Mission régionale d'autorité environnementale

**Avis sur le projet de centrales photovoltaïques au sol et flottante
à Matignicourt-Goncourt et Moncetz-l'Abbaye (51)
porté par la société SAS CPES Lac de Cloyes**

n°MRAe 2022APGE14

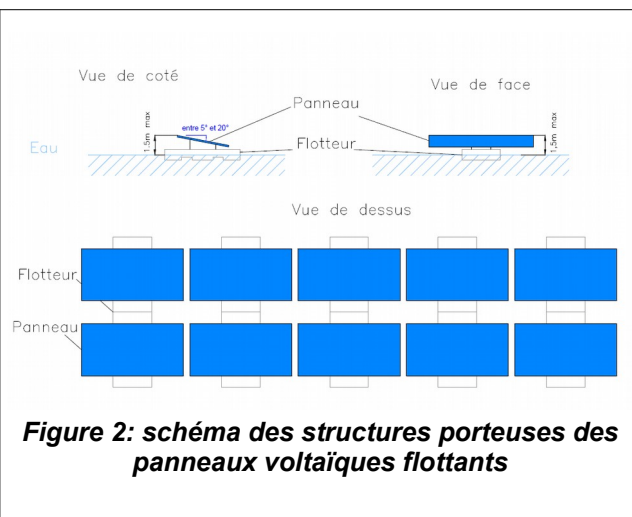
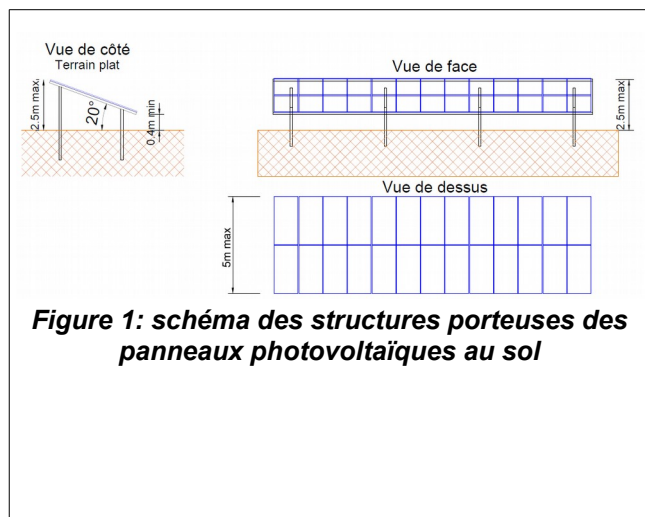
Pour les panneaux solaires flottants, les modules photovoltaïques seront installés sur une structure flottante (cf. Figures 1 et 2). L'élément de base de la centrale est constitué d'un flotteur principal, supportant le panneau, puis d'un flotteur de liaison en plastique, assurant la connexion des flotteurs principaux entre eux, et constituant également une allée de maintenance. Les panneaux sont inclinés à environ 10-12° (min 5°- max 20°). Cette inclinaison permet d'optimiser l'utilisation de la surface et la production, tout en limitant les efforts de soulèvement exercés par le vent.

Enfin, l'Ae s'interroge sur la nature des matériaux utilisés pour les flotteurs et les risques de migration de particules de matière dans l'eau et dans la nappe affleurante.

- **préciser les impacts des différentes options possibles du système d'ancrage et justifier le ou les choix retenus ;**
- **privilégier des fondations non invasives (par exemple, longrines ou massifs en béton posés au sol) ;**
- **préciser la matière du flotteur principal et la nature du plastique du flotteur de liaison.**

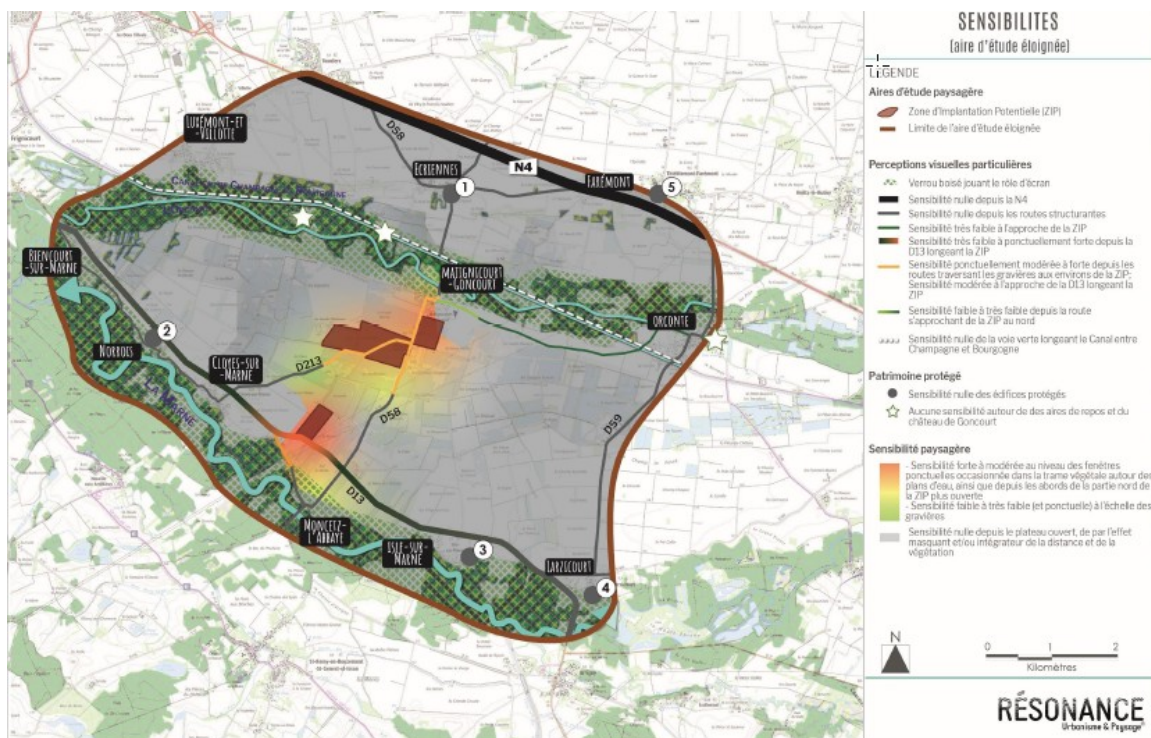
Concernant les structures flottantes (sur lesquelles sont fixés les panneaux photovoltaïques) en plastique, l'Ae s'est interrogée sur les matériaux et leur pérennité dans le temps des supports de panneaux et des flotteurs de liaison. Ces matériaux seront à l'air libre et donc soumis à des cycles d'agression climatique, et ils seront en contact avec de l'eau « brute » : le développement d'un biofilm semble inéluctable et celui-ci peut contenir des bactéries capables d'altérer les supports (les bactéries planctoniques également mais dans une moindre mesure). L'Ae s'est également interrogée sur les éventuels traitements des flotteurs pour empêcher leur dégradation, par exemple par des algues qui s'y fixeraient. Si tel était le cas, l'Ae attire l'attention sur le fait que ce type de traitement peut présenter des risques de pollution du fait des produits utilisés.

- ***de préciser la nature des matériaux utilisés pour les flotteurs et des indications sur leur pérennité et sur leur entretien ;***
- ***la mise en œuvre d'un suivi de la qualité de l'eau sur des paramètres liés à l'usage des matériaux utilisés pour les flotteurs et pour les systèmes d'ancrage et à leur éventuel traitement, de façon à s'assurer de leur caractère non impactant sur la qualité de l'eau et de la nappe, au moment des travaux et dans la durée.***
